SERVICE INFO – INA 0038

VAG:n pumppusuutin moottorien Hydrauliset venttiilinnostimet

Kuva 1: 420 0102 10 ei sovellu 420 0209 10 tilalle

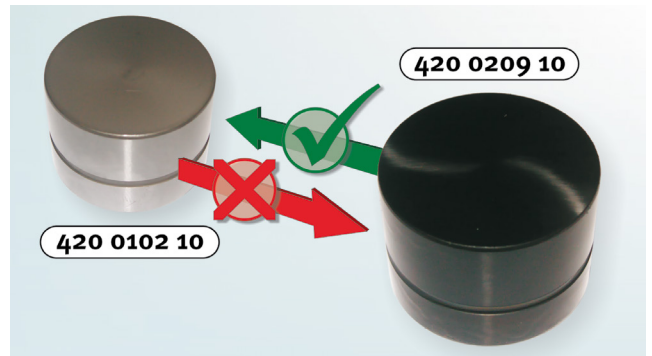
Hiukkassuodattimien käyttöönoton yhteydessä tuli merkittävästi paremman pinnanlaadun omaavien hydraulisten venttiilinnostimen käyttö tarpeelliseksi. Erityispintakäsittelyn ansioista nostimenpinta on korroosionkestävämpi sekä kuluminen ja kitka vähenevät.

Nyrkkisääntönä voidaan pitää, että vanhaa mallia ei voida käyttää ajoneuvoissa, joissa on tehdasasennettuna uusi malli. Uusi malli voidaan asentaa sekä vanhan että uuden tilalle.
